改善箇所説明図

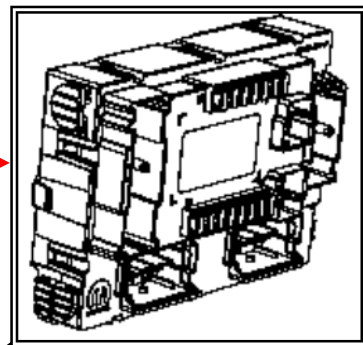
基準不適合発生箇所

LED 昼間走行灯を備えた車両において、ボディコントロールモジュールの制御プログラムの設定が不適切なため、方向指示器を操作した際に、方向指示器が作動している側の昼間走行灯が消灯する。そのため、道路運送車両法の保安基準第34条の3の基準に適合しない。

全車両、ボディコントロールモジュールの制御プログラムを対策プログラムに書き換えるとともに、取扱説明書の該当箇所に訂正ラベルを貼付する。

識別 : 運転者席側ドアロックストライカー上部固定ボルト頭部に黄色ペイントを塗布する
